RELATÓRIO DE FISCALIZAÇÃO AGENERSA/CASAN Nº 043/2025

PROCESSO	SEI-480002/002253/2025		
CONCESSIONÁRIA	PROLAGOS	BLOCO	Prolagos
REPRESENTANTES DA CONCESSIONÁRIA	Weslei – Coordenador Operacional Aline Barreto – Analista Jurídica		
UNIDADE/OBRA FISCALIZADA	Rede de Esgoto		
ENDEREÇO DA UNIDADE	Bairro da Estação		
TIPO DE FISCALIZAÇÃO	Programada		
OBJETIVO DA FISCALIZAÇÃO	Verificar o funcionamento da rede coletora de esgoto		
MOTIVO DA FISCALIZAÇÃO	Fazer a regulação das unidades que compõem o sistema de esgotamento sanitário.		
PERÍODO DE FISCALIZAÇÃO	26/03/2025

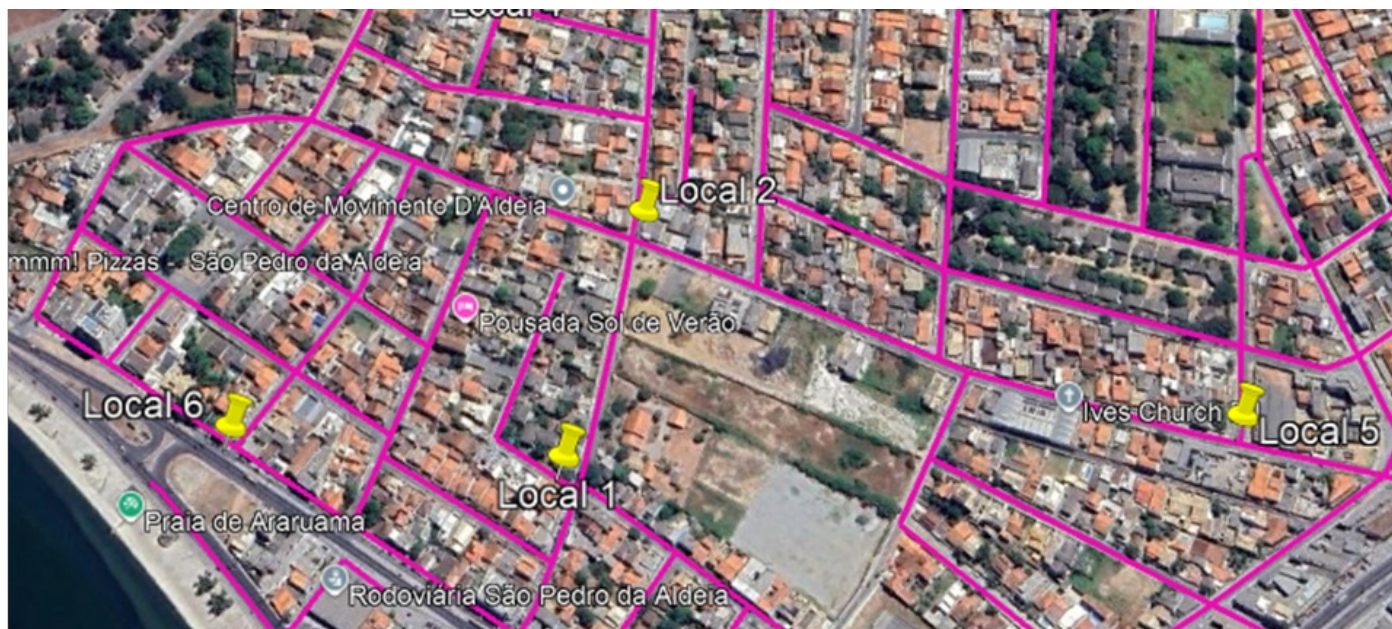
Foram observados poços de visita (PV) com muitos sedimentos e outros mal construídos, além de haver logradouro com rede de água, mas não de esgoto.

Foram visualizados PVs assoreados, representando risco potencial de extravasamentos de esgoto nas vias.
Foram visualizados PVs sem fundo, ocasionando infiltração no solo.
Atendendo à solicitação da fiscalização, a concessionária efetuou a limpeza de PVs indicados.
Não foi possível confirmar se todas as ligações de esgoto se conectam à rede coletora.

A rede de esgoto estava assoreada e com sinais de que não houve manutenção recente.
Foi observado que na Rua Carolina Lopes há ligações de água, porém não há rede coletora de esgoto.

A concessionária deve apresentar as ordens de serviço de manutenção da rede coletora de esgoto do bairro Estação dos últimos 12 meses. Além disso, deve apresentar o manual de operação e manutenção da rede coletora de esgotos.
